Ministero della Transizione Ecologica

OGGETTO: [ID_VIP: 7461] Progetto per la realizzazione di un bacino di alaggio e varo nel Porto di Olbia, località Cala Saccaia - adeguamento progetto per rispondere alle richieste della Soprintendenza. Valutazione Preliminare ai sensi dell'art. 6, c. 9, del D.Lgs. 152/2006. Nota Tecnica.

Oggetto della richiesta di valutazione preliminare

Figura 3 – Progetto modificato

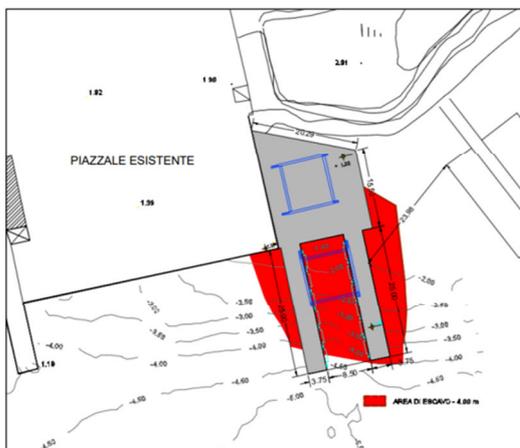
L'intervento sarà, così, realizzato nelle aree a mare direttamente prospicienti il banchinamento esistente e non più in luogo del tratto di mare adiacente. Questa modifica ha come risultato la non necessità di escavare il fondale e di dragarlo, essendo già le profondità adeguate e connettendosi l'opera direttamente alla banchina esistente, eviterà la pavimentazione della spiaggia adiacente.

Figura 2 – Progetto precedentemente presentato

- il miglioramento dell'inserimento paesaggistico dell'opera;
- la mancata modifica della linea di costa;
- la diminuzione della superficie impermeabilizzata;
- l'assenza di escavazione del fondale;
- l'assenza di dragaggi;

si ritiene che il "Progetto per la realizzazione di un bacino di alaggio e varo nel Porto di Olbia, località Cala Saccaia", non debba essere soggetto ad ulteriori procedure di valutazione ambientale, ferma restando la necessità di ottemperare alle prescrizioni di cui alla Determina Direttoriale n. 69 del 05/03/2021, ove applicabili.
